Mission régionale d'autorité environnementale
BOURGOGNE-FRANCHE-COMTÉ

**Avis de la Mission Régionale d'Autorité environnementale
de Bourgogne-Franche-Comté
sur le projet de renouvellement et d'approfondissement
d'une carrière à ciel ouvert
sur les communes de Dournon et Cernans (39)**

N °000495/A P

Figure 3 : Captages en eau potable et périmètres de protection concernés par la carrière (source étude d'impact)

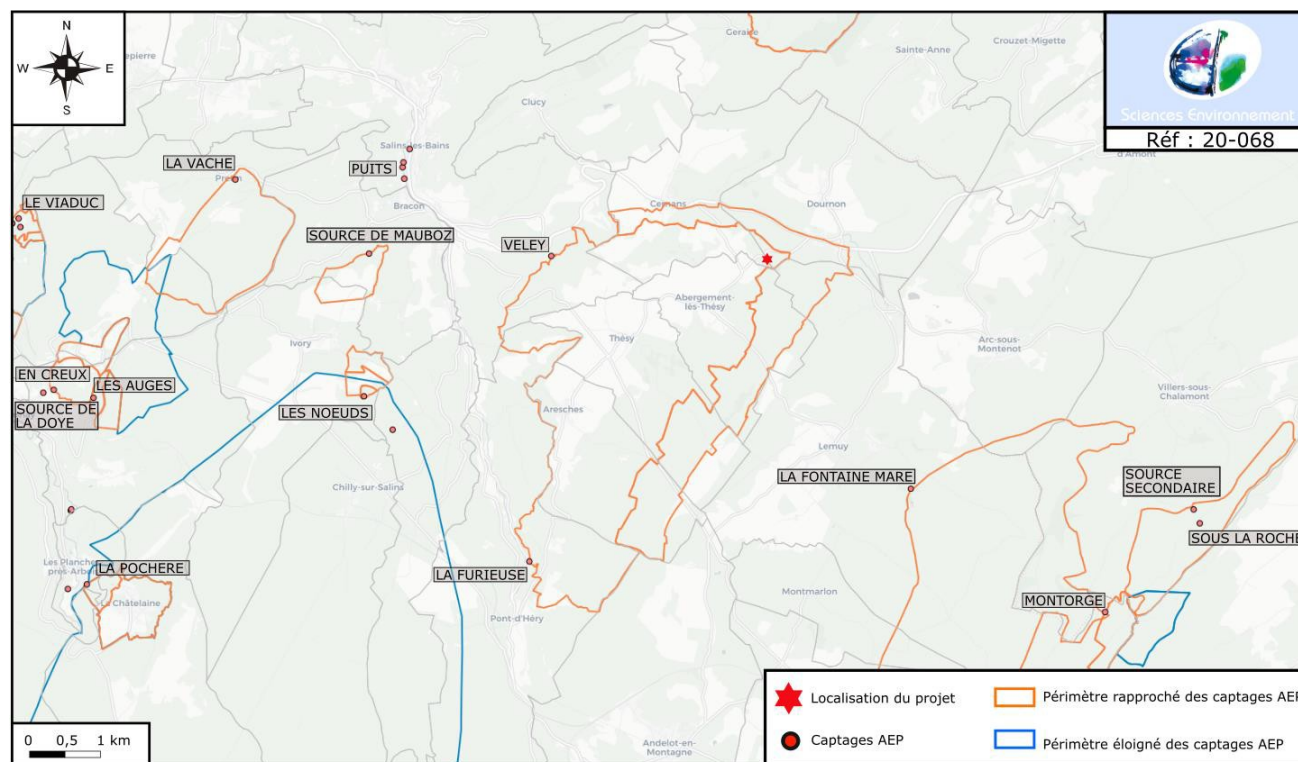
Le projet de renouvellement et d'approfondissement se situe dans le périmètre de protection rapproché des captages « Source de La Furieuse » ou « Source de Fonteny » et « Source de Velley », jouant le rôle d'adductions collectives publiques (Figure 2). L'arrêté préfectoral régissant ces deux sources est l'arrêté n°2014091-0001. Les sensibilités environnementales sont qualifiées de modérées pour le sujet de l'alimentation en eau potable.

L'avis d'un hydrogéologue agréé est annexé à l'étude d'impact. Ce dernier rappelle que la carrière, en exploitation depuis des années, n'a pas connu d'incident majeur. Il indique que les principaux risques sont identifiés et qu'au regard des mesures proposées, l'impact sur les sources de Veley et Fonteny est modéré à faible. Il ajoute qu'en cas d'une pollution avérée, un plan d'alerte pourrait être mis en place dans des délais suffisants. L'hydrogéologue émet « un avis favorable au projet de renouvellement et d'approfondissement de la carrière de Dournon-Cernans, sous réserve du respect de plusieurs prescriptions ». La MRAe note que ces prescriptions sont bien reprises dans le corps de l'étude d'impact. Deux de ces prescriptions ciblent plus particulièrement les opérations de défrichement. Les mesures proposées prennent donc en compte l'impact d'opérations de défrichement sur la qualité des eaux souterraines.
